Baumaßnahmen: Grundinstandsetzung von Straßen

Teilbaumaßnahme: Böttcherkamp zwischen Binsenort und Bornheide

Abwägung der zur 1. Verschickung der verkehrstechnischen Planung vom 05.10.2023 eingegangenen Stellungnahmen

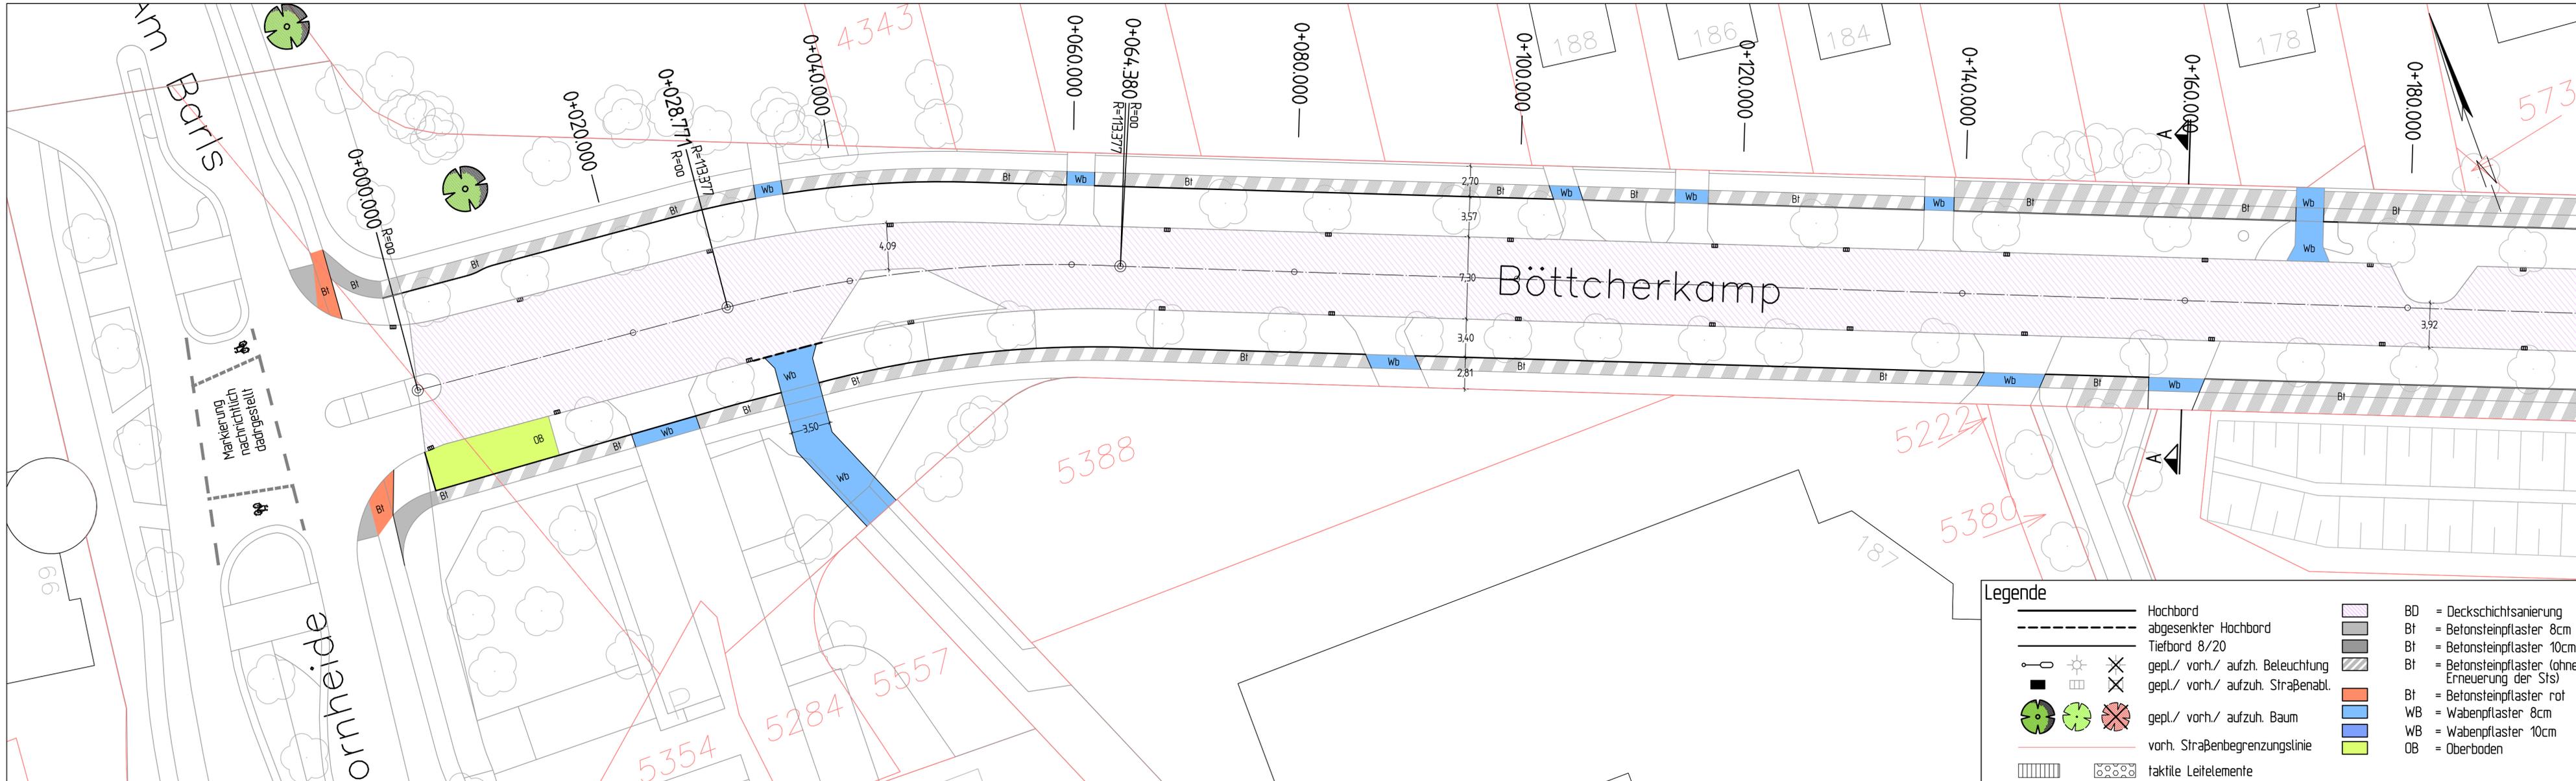
6.	PK25 / VD52 vom 06.11.2023	<p>Lageplan 1 <u>Station 0+000</u></p>	<p>Zu der Stellungnahme hat ein Abstimmungsgespräch mit VD/PK, MR 2 und IDS am 07.12.2023 stattgefunden. Die einvernehmlichen Ergebnisse werden hier dargestellt.</p> <p>Zur Beschilderung wurde sich darauf geeinigt, dass nach Realisierung der Baumaßnahme ein Ortstremin mit dem PK und MR 2 zur Festlegung der erforderlichen Beschilderung stattfindet.</p>

eingegangene Stellungnahme:	Antwort A/MR 2:
	<p>Die Markierungen im Knotenpunkt Am Barls / Bornheide müssen der neuen Radverkehrsführung Böttcherkamp angepasst werden. Die Aufweitung im südlichen Bereich (Bornheide) muss wie im nördlichen Bereich (Am Barls) rückgebaut werden. Die Radfahrer fahren hier zukünftig im Mischverkehr.</p> <p>Die Größe der Baumscheibe sollte bis zur Querung reichen, um hier ein Parken auf der Pflasterfläche wie im Bestand zu unterbinden.</p> <p><u>Station 0+010</u></p> <p>Das VZ 286-10 sowie das Ende -20 bei Station 0+035 ist aufgrund der beiden Überfahrten zu entfernen. Je nach Markierung (diese sind im Plan nicht abgebildet) ist ggf. eine andere Beschilderung zu wählen. Die östliche der beiden Überfahrten ist neu. Dabei handelt es sich vermutlich um die Anbindung Bornheide 100.</p> <p><u>Station 0+035</u></p> <p>Das VZ 240 bitte mangels Anbindung an einen Radweg entfernen. Da es sich hier um die Adressbildung Bornheide 100 mit Anlieferverkehr handelt ist die Beschilderung in VZ 239 (Gehweg) mit ZZ 1020-30 (Anlieger frei) zu ändern. Die Breite ist nicht angegeben, hier wären dann 3,5 m vorzusehen.</p> <p><u>Station 0+040</u></p> <p>Das VZ 274.1-40 bitte in der vorschriftsmäßigen Größe. An der Einengung wird nur ein VZ 626-10 verortet. Das VZ 283-10 bitte ändern in VZ 283-30.</p> <p><u>Station 0+135</u></p> <p>Links neben der Überfahrt zu Hausnr. 184 fehlt ein Träger mit VZ 283-10.</p> <p>Lageplan 2</p> <p><u>Station 0+320</u></p>	<p>Die Aufweitung der Radwege im genannten Knotenpunkt werden entsprechend den Vorgaben zurückgebaut. Die Markierung verbleibt wie im Bestand. Dies wurde im Nachgang der Stellungnahme besprochen.</p> <p>Dies wird berücksichtigt.</p> <p>Siehe oben.</p>

eingegangene Stellungnahme:	Antwort A/MR 2:
	<p>Auf der Strecke bis Station 0+360 sollten noch zwei Einengungen vorgesehen werden.</p> <p><u>Station 0+360</u></p> <p>Die Anbindung der Straße Poggenpool muss umgestaltet werden. Grundsätzlich werden Mischverkehrsflächen mittels Überfahrt angebunden. Dadurch würde die rechts-vor-links Regelung entfallen. Gemäß StVO/VwV-StVO ist in verkehrsberuhigten Bereichen auch Vorsorge für den ruhenden Verkehr zu treffen.</p> <p>Eine Anbindung per Einmündung ist ebenfalls möglich, dafür muss ein Gehweg in der Straße Poggenpool hergestellt werden. In allen Varianten ist die Einheit von Bau und Betrieb herzustellen.</p> <p><u>Station 0+380</u></p> <p>Die Breite der Einengung am FGÜ ist nicht vermerkt. Mindestmaß ist hier 3,5 m. Je nach gewünschter Begegnung (Pkw/Fahrrad) wären 3,8 m anzustreben.</p> <p>Das Kniegitter müsste begründet werden.</p> <p>Lageplan 3</p> <p><u>Station 0+440</u></p> <p>Die Parkstände auf der Südseite sind mit 2,9 m sehr breit. Da die Straßenverkehrsbehörde davon ausgeht, dass die Borde nicht geändert werden sollen, wäre eine Möglichkeit Schrägparken zu verorten.</p> <p><u>Station 0+450</u></p> <p>Die Überfahrt auf der Nordseite ist mit Kübeln im Seitenstreifen versehen. Da dies augenscheinlich eine temporäre Lösung war, ist dies umzuplanen.</p> <p><u>Station 0+470</u></p> <p>Die Anbindung der Straße Achtern Moor muss umgestaltet werden. Grundsätzlich werden Mischverkehrsflächen mittels Überfahrt ange-</p>	<p>Im oben erwähnten Abstimmungstermin wurden die Anzahl und Lage der Einengungen festgelegt.</p> <p>Die Straße Poggenpool wird zukünftig als Gehwegüberfahrt an den Böttcherkamp angeschlossen.</p> <p>Die Fahrbahnbreite im Bereich der Einengung am FGÜ auf Höhe der Station 0+380 beträgt zukünftig 3,8 m. Dies ist im Erläuterungsbericht berücksichtigt.</p> <p>Um sich die Umbaumöglichkeiten einer evtl. folgenden Fahrradstraße nicht zu verbauen, wird auf die Einrichtung von Schrägparkständen verzichtet.</p> <p>Dies wird berücksichtigt.</p>
